INSTALLAZIONE DI UN IMPIANTO DI PRODUZIONE DI ENERGIA DA FONTE SOLARE DENOMINATO "POMARICO 1" DI POTENZA IN IMMISSIONE PARI A 20.000,00 kW E POTENZA DI PICCO PARI A 19.728,66 kW

Riscontro nota MITE n. 3542 del 01/06/2022 + Allegato prot. n. 3541 del 01/06/2022

[ID_VIP: 7687] Progetto per la realizzazione di un impianto fotovoltaico, denominato "Pomarico 1", della potenza di picco pari a 19,73 MW, unito alle opere di connessione alla RTN, da realizzarsi nei comuni di Pomarico (MT), in contrada Cappaianco, Montescaglioso (MT) e Bernalda (MT). Proponente: Smartenergyit2108 S.r.l.

La presente nota tecnica viene redatta in riscontro a quanto richiesto dal Ministero della Transizione Ecologica con nota prot. n. 3542 del 01/06/2022 e relativo allegato **prot. n. 3541 del 01/06/2022**, distinta per singoli punti.

Specie arbustive indicate per la siepe

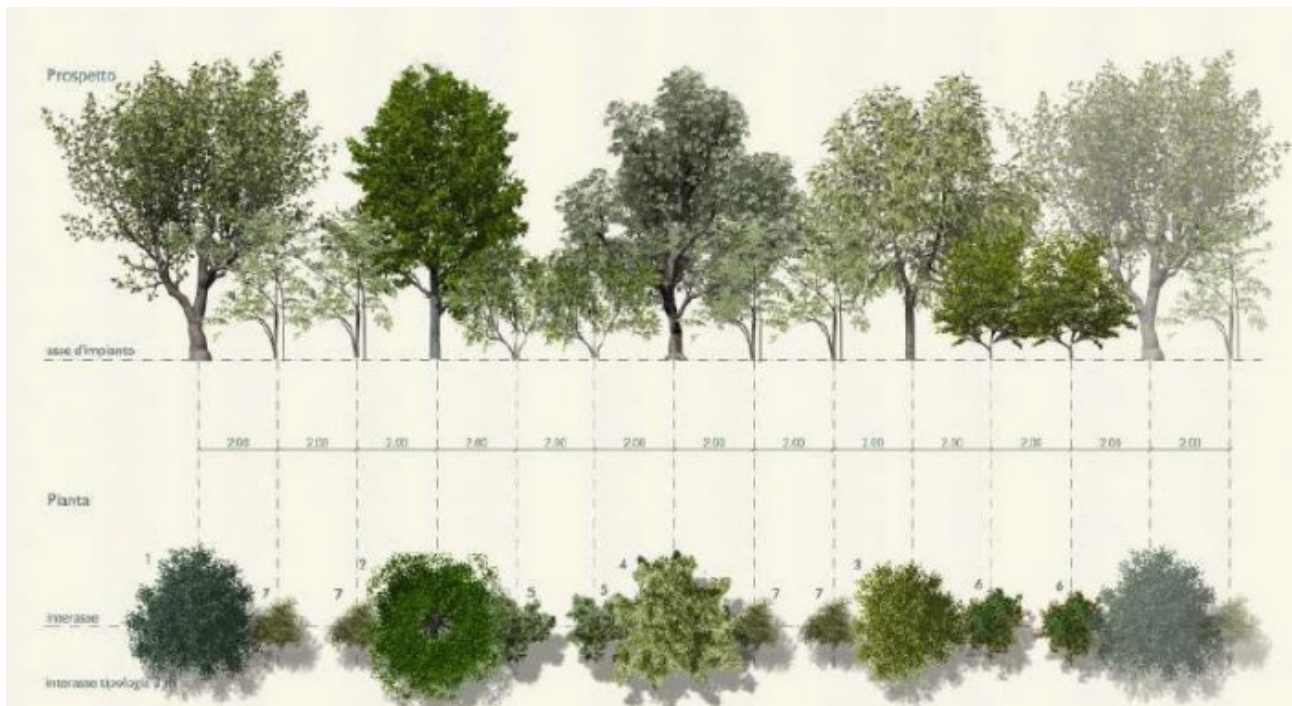
Nella scelta dei sestini di impianto per il mascheramento della stazione, si propone l'adozione di impianti a siepe arbustiva e a filare arboreo-arbustivo. Esse andranno piantumate intervallate, in funzione dello spazio a disposizione e delle altezze della struttura da mitigare, lungo tutto il perimetro della stessa. In tal modo si avrà un intervento diversificato, evitando così un'eccessiva uniformità nelle visuali. Tali tipologie di intervento potranno consentire nel breve-medio periodo di creare un effetto di schermatura visiva favorendo l'inserimento paesaggistico dell'opera in progetto. Il sestino di impianto della siepe prevede la piantumazione di essenze arbustive su filari sfalsati distanti 1 m e con distanze interfilari di 1 m. La disposizione delle specie all'interno del sestino prevede l'utilizzo di 5/6 arbusti tra quelli indicati nella tabella successiva, collocati in modo tale da ottenere l'alternanza di gruppi monospecifici costituiti da 4 esemplari.
